# 伊方発電所1号炉及び2号炉の 廃止措置計画変更に係る申請の概要について

令和4年5月26日  
四国電力株式会社

### Ⅲ. 伊方発電所2号炉廃止措置計画の変更内容【本文六・添付書類六】 (2/3)

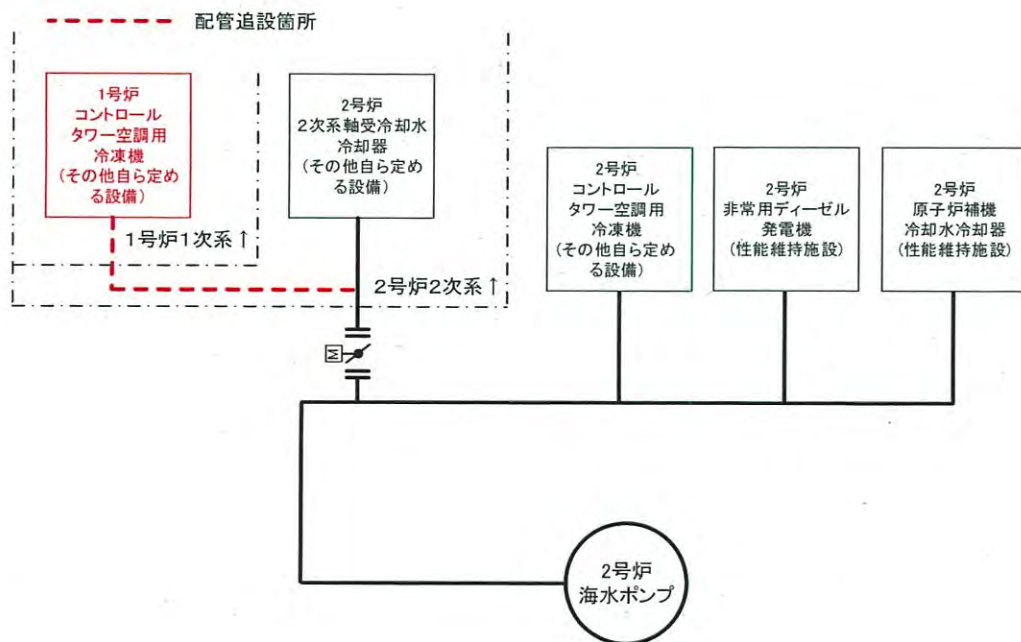
- 使用済燃料輸送容器を用いて2号炉に貯蔵している漏えい燃料を輸送することを反映
  - 現在、2号炉の使用済燃料ピット内には、使用済燃料316体（うち3体については漏えい燃料（燃料棒の被覆管に微小な貫通穴等が発生した燃料））を貯蔵している。
  - 漏えい燃料については、通常の使用済燃料と同様に取り扱うことが出来ることから、既許認可設備である使用済燃料ピット内の使用済燃料ラックにおいて貯蔵が可能であるため、現行の廃止措置計画のとおり、原子炉領域周辺設備解体撤去期間の開始までに、3号炉の使用済燃料ピットに搬出し、再処理事業者への譲渡しまでの期間、同設備にて貯蔵する計画である。
  - 一方で、使用済燃料を2号炉から3号炉へ輸送する際に使用する使用済燃料輸送容器については、既工認において、通常の使用済燃料を収納することを前提に認可を取得していることから、漏えい燃料を収納することによる影響を評価した。
  - 収納する燃料の条件を一部見直したうえで、維持機能のうち、漏えい燃料を収納することにより影響のある臨界防止機能および放射線遮蔽機能について、評価を実施した結果、既工認の評価結果に包絡できることが確認できたことから、使用済燃料輸送容器が2号炉の漏えい燃料を輸送できる設計であることを、本文六「性能維持施設」に追記する。

今回申請時の評価（漏えい燃料3体収納）	既工認評価
評価に用いる燃料条件	<ul style="list-style-type: none"> <li>・ 通常の使用済燃料11体 → 14×14型、最高燃焼度：<input type="text"/>GWd/t以下、冷却期間：<input type="text"/>日以上</li> <li>・ 漏えい燃料3体 → 14×14型、最高燃焼度：<input type="text"/>GWd/t以下、冷却期間：<input type="text"/>年以上</li> <li>・ 漏えい燃料については、収納位置を制限</li> </ul>	<ul style="list-style-type: none"> <li>・ 通常の使用済燃料14体 → 14×14型、最高燃焼度：<input type="text"/>GWd/t以下、冷却期間：<input type="text"/>日以上</li> </ul>
臨界防止機能	実効増倍率が既工認に包絡できることを確認	$K_{eff}+3\sigma : 0.92301$
放射線遮蔽機能	最大線量当量率が既工認に包絡できることを確認	$2,422.1 \mu\text{Sv/h}$
除熱機能	崩壊熱量の制限値（54kW）内であるため評価不要	
密封機能	密封装置に変更ないため、評価不要

第10.2図 解体工事準備期間の放射性液体廃棄物の処理フロー

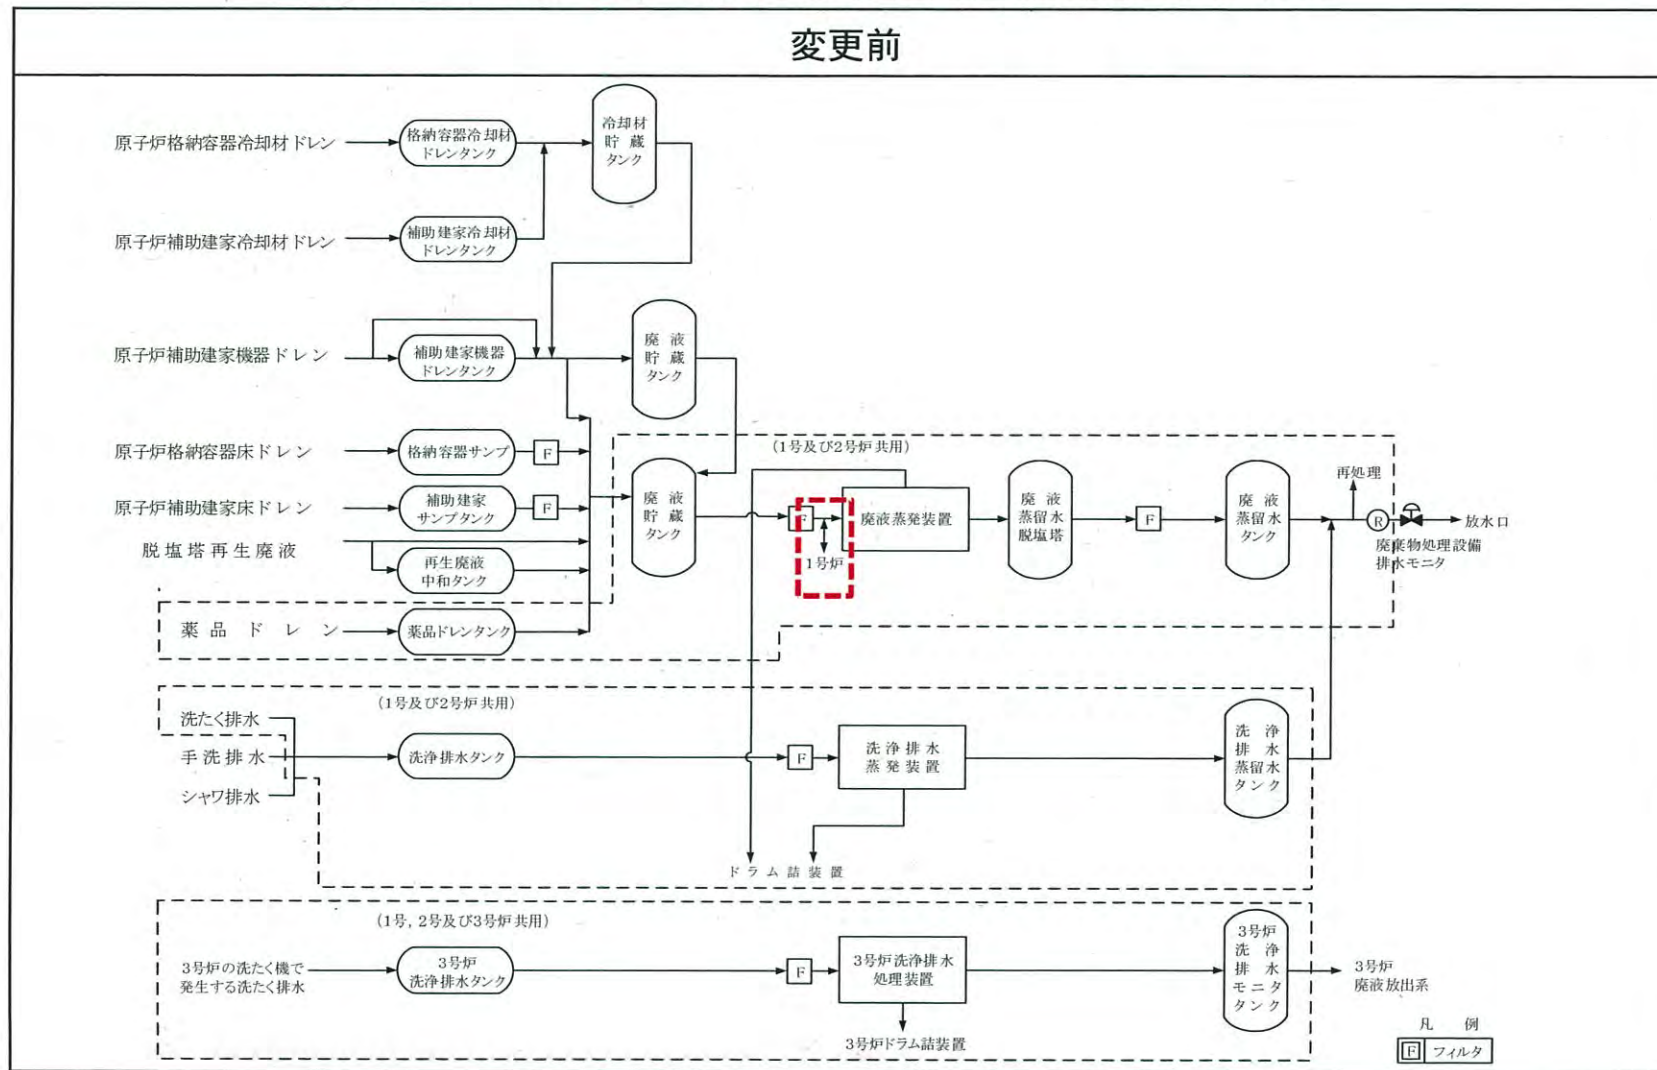
■ 1号炉の放射性液体廃棄物を2号炉で処理することを反映 (1/2)

- 1号炉海水ポンプの廃止に伴い、1号炉側での放射性液体廃棄物の処理を取止めることから、2号炉側のみで処理を行うことを反映する。

第10.2図 解体工事準備期間の放射性液体廃棄物の処理フロー

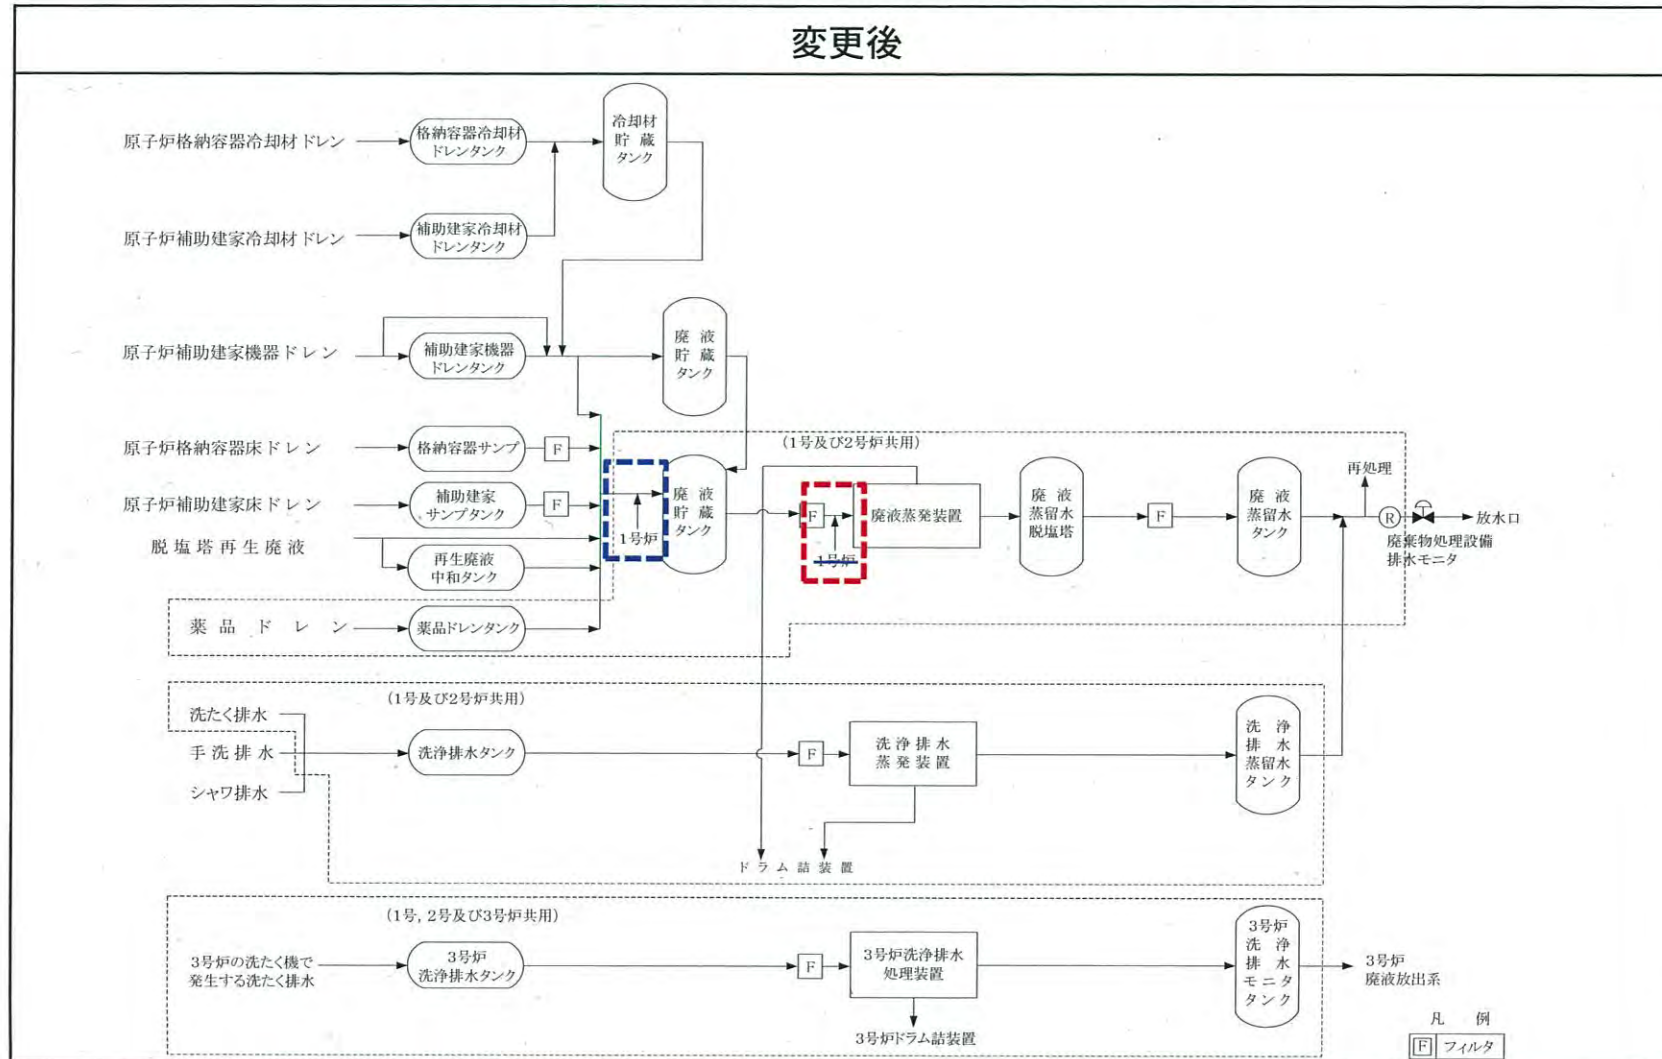
- 1号炉の放射性液体廃棄物を2号炉で処理することを反映 (2 / 2)
- 1号炉の放射性液体廃棄物を2号炉側の廃液貯蔵タンクへ移送して処理を行うことを反映する。  
(現在の申請内容 (赤枠) を下図 (青枠) のとおり修正する。)

第10.2図 解体工事準備期間の放射性液体廃棄物の処理フロー

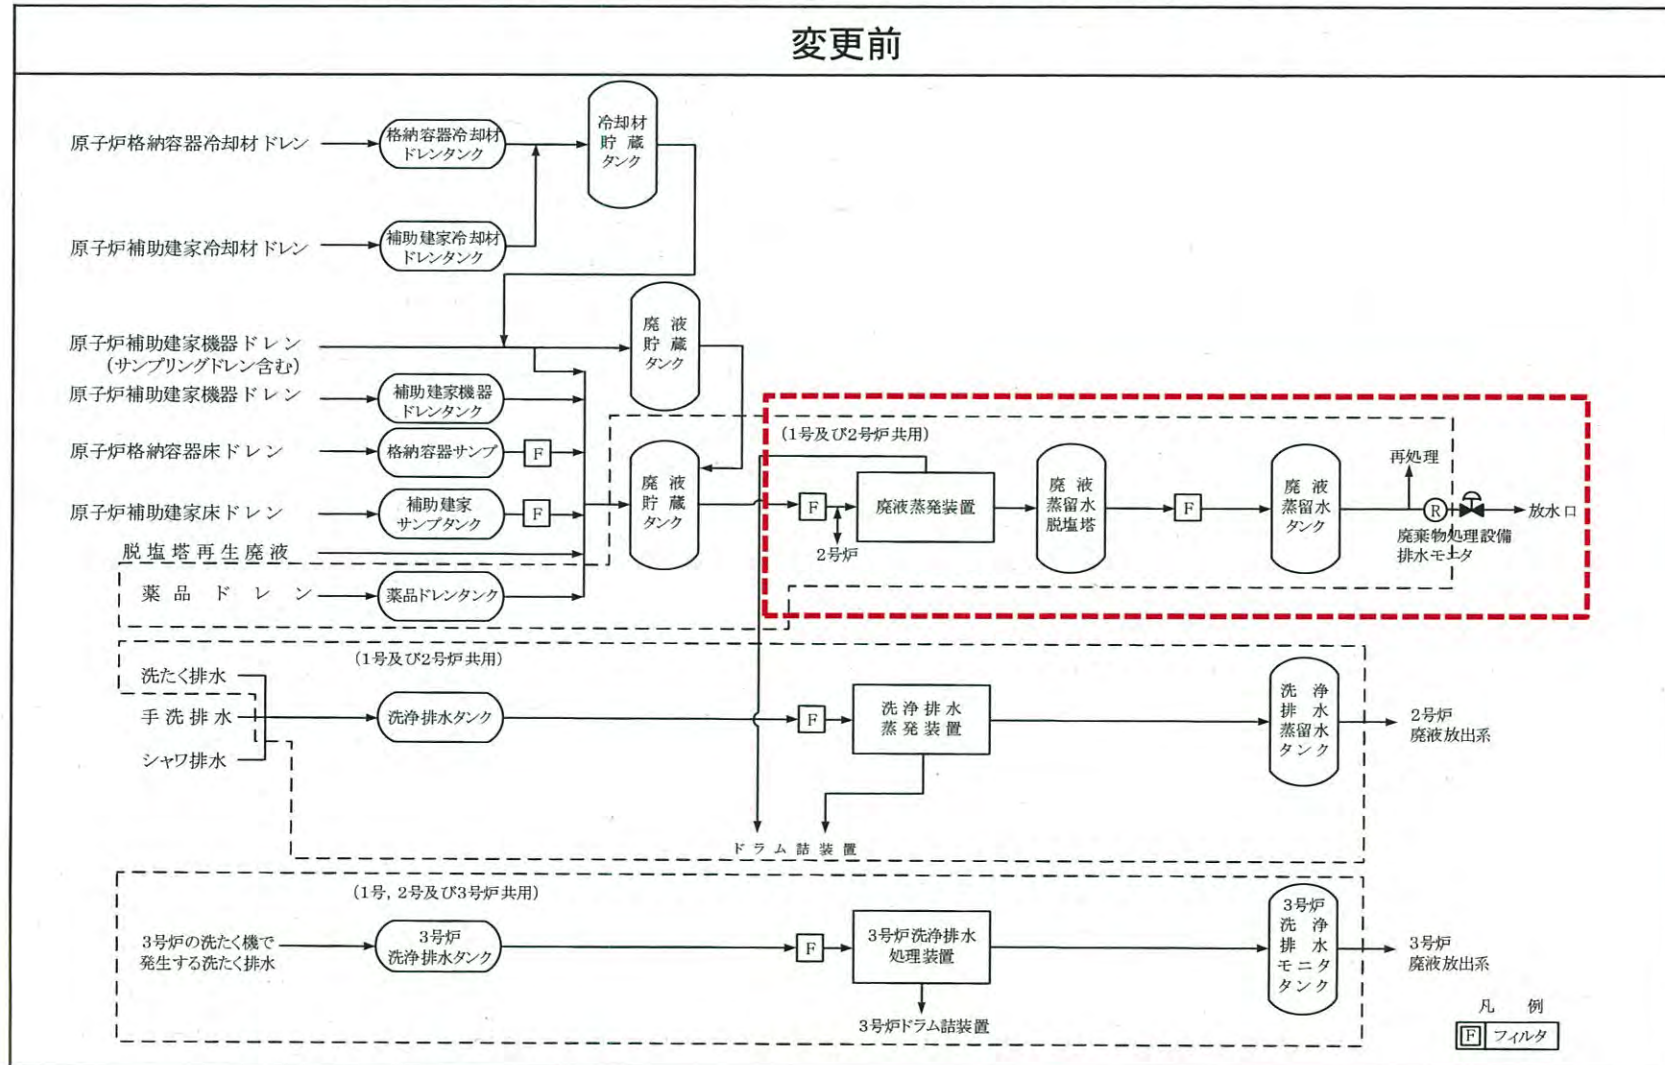
- 1号炉の放射性液体廃棄物を2号炉で処理することを反映 (1/2)
- 1号炉海水ポンプの廃止に伴い、1号炉廃液蒸発装置を廃止し、1号炉側での放射性液体廃棄物の処理を取止めることから、2号炉側のみで処理を行うことを反映する。

第10.2図 解体工事準備期間の放射性液体廃棄物の処理フロー

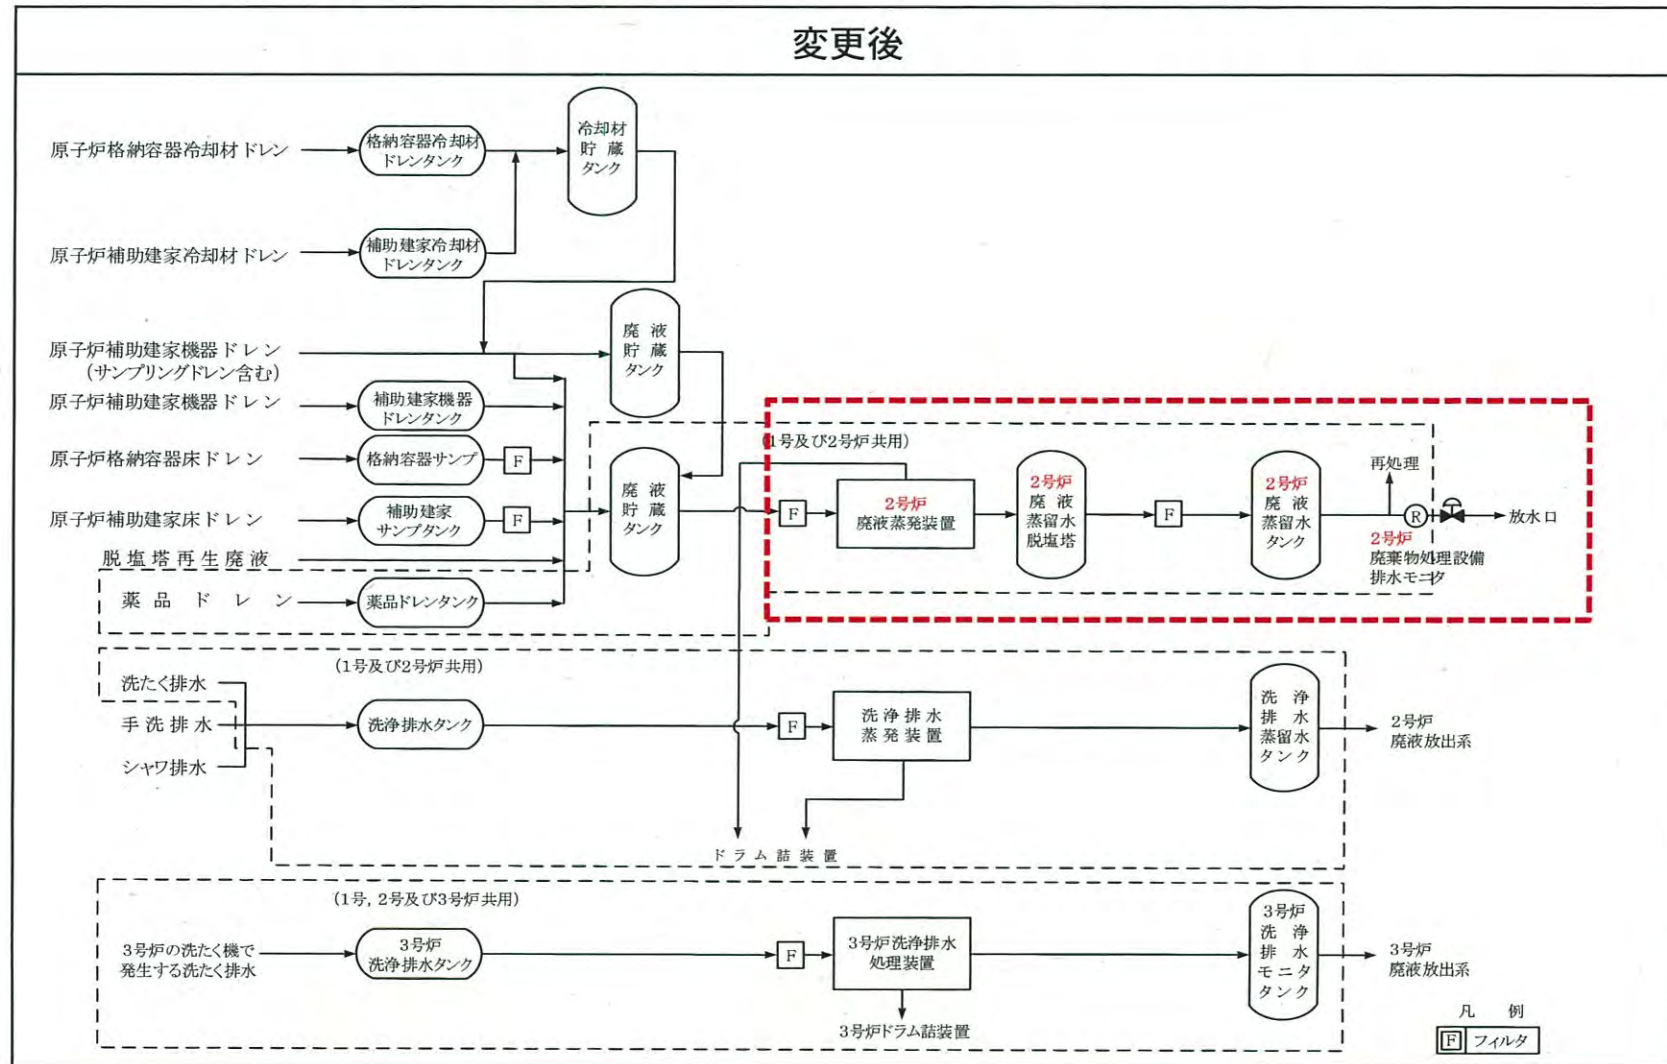
■ 1号炉の放射性液体廃棄物を2号炉で処理することを反映 (2/2)
